Bilag 8 Notat om henvendelser modtaget i høringsperioden

1. september 2022

Sagsnummer
2022-0071221

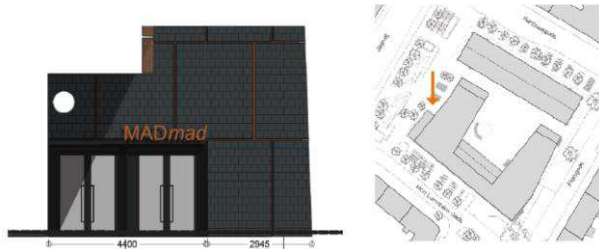
Bygherre (nr. 63) ønsker større åbenhed i stueetagens facade mod byrum (facade h på lokalplantegning 6a) i modulets fulde bredde i 1-2 etage (dobbelt høj) på i alt 13,5 m, hver etage for sig.

Bygherre ønsker også, at min. bredde ændres for sideindgang til supermarked fra 4 m til 4,5 m så det går op med modulmålet på 2x2,25 m.

-Vinduer på langsiderne

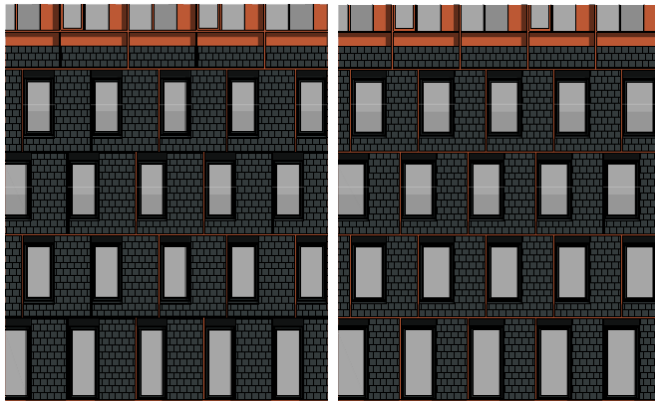
Bygherre (nr. 63) ønsker at bredde på vindueshuller på bygningen langsider (facade f og h) forøges af hensyn til dagslys i boliger, da beregning (med 10%-reglen) viser, at der er behov herfor. Bredden på murhuller ønskes forøget med 16 cm (se illustration nedenfor til højre). Alternativt ønskes bredden forøget yderligere til 21 cm. Bygherre ønsker, at der i lokalplanen gives mulighed for, at der kan arbejdes med begge bredder. De i lokalplanforslaget muliggjorte vinduesbredder er vist til venstre.
